Opinia Nr 006524

z wyników przeprowadzonych oględzin - ekspertyzy urządzeń grzewczo-kominowych

w budynku przy ul. Kasztelańskiej nr 3/7 w Wałbrzychu
dotycząca urządzeń grzewczo-kominowych używanych przez
B.O.K. Piaskowa Góra-Szczawno

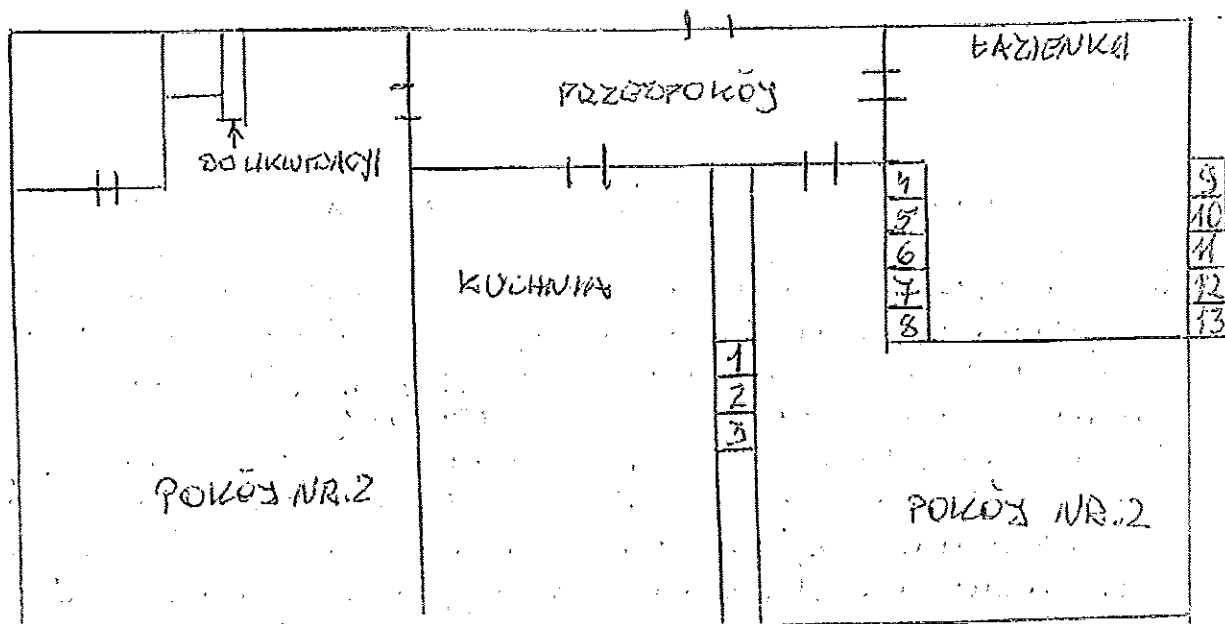
1. Identyfikacja urządzenia kuchenia prawidłowo w przecrocie ul. 1.
2. Istniejące 3 wentylacje wyciemne łazienki prawidłowo w przedkach ul. 4 i 12 - jedną z wentylacji zlikwidować, należy także zlikwidować wentylację z pokoju ul. 1 - brak kuchenia ponad dachem i w pobliżu ul. 2.
3. Dla prawidłowego funkcjonowania urządzeń kominowych zapewnić wolny napływ powietrza z zewnątrz poprzez urządzenia wentylacyjne np. nawiewniki okienne, dopotrebowanie powietrza na mieszkanie po wyprowadzeniu punktu dwupiętrowego wyciemie ul. 12.0 m³/h.
